工程指示 / 要求簡箋(E.I.)

工程指示編號：EI / 3210 / 21

工程編號：J - 852

工程名稱：亞皆老街中電

名稱	裝飾條加工圖	制圖	LHR	2021.03.08	修改	A	B
材料	X85924	復核	-	-	日期	2021.04.22	2021.05.29
顏色	UCT806812XL-3	批准			圖號	J852-ACA-AF-B51

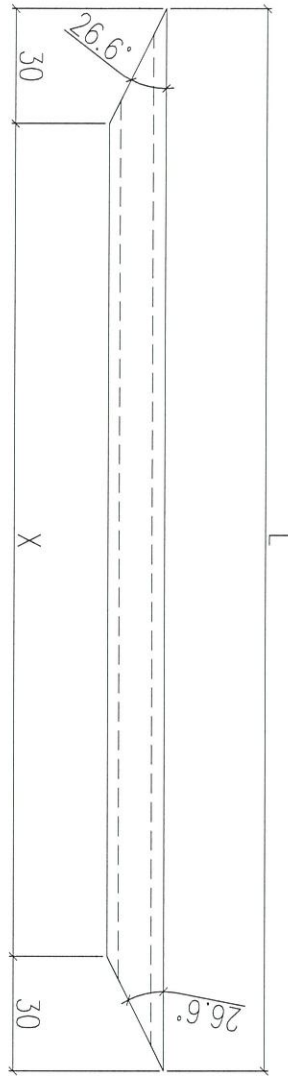
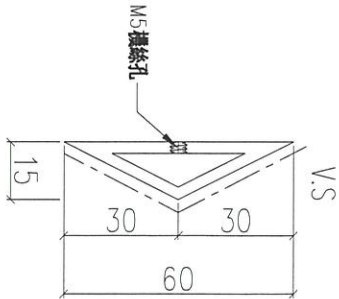
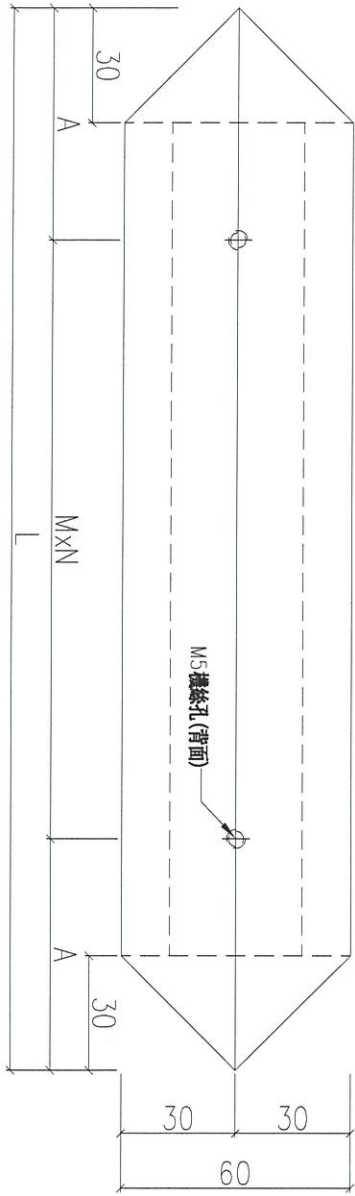
G 版：增加 AF-B51/ B61/ B75 數量。

C 版：裝飾條已削角及修改孔位

名稱	裝飾框企	制圖	LHR	2021.03.08	修改	A
材料	X85921	復核	-	-	日期	2021.05.29
顏色	UCT806812XL-3	批准			圖號	J852-ACA-AF-B75

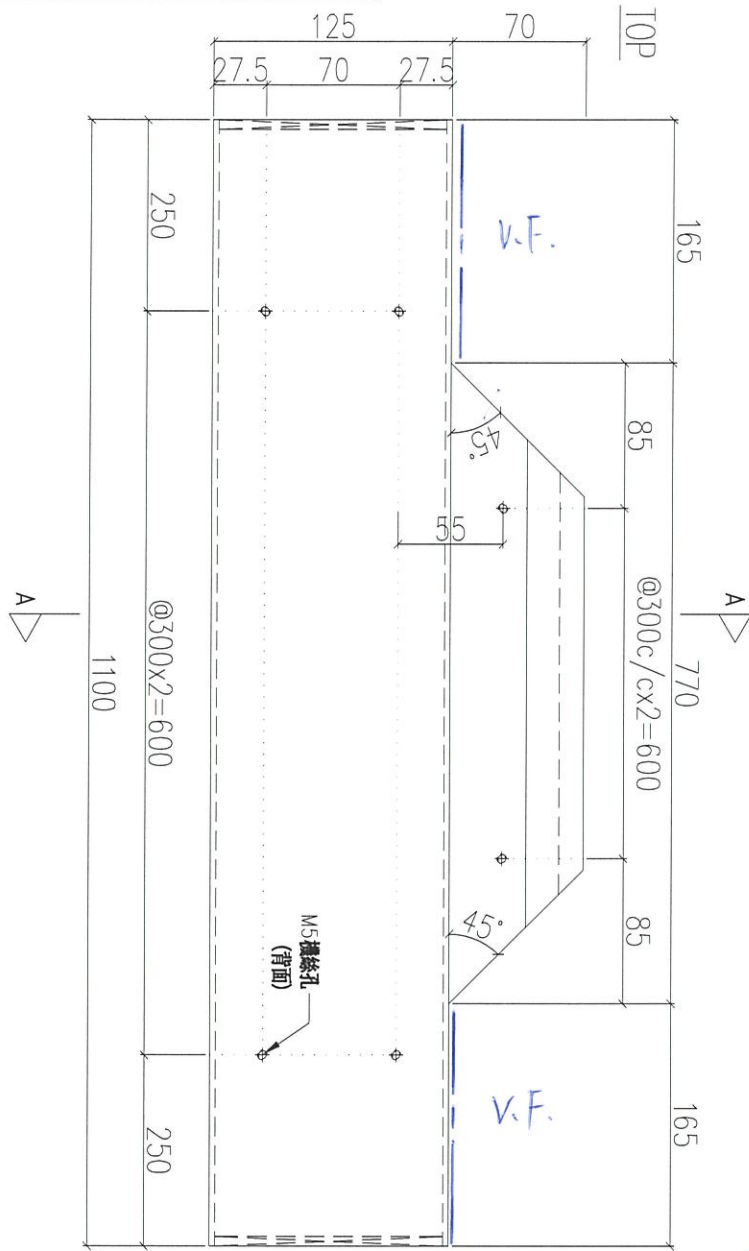
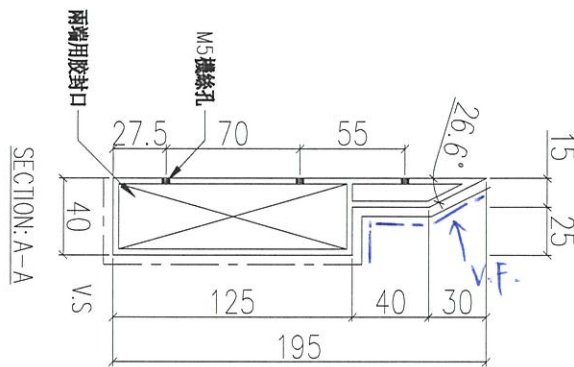
F 版：框企料 AF-B71~AF-B76 開料後見白口 (見相片)。請生產注意確保白口須返噴。

刮料後補色
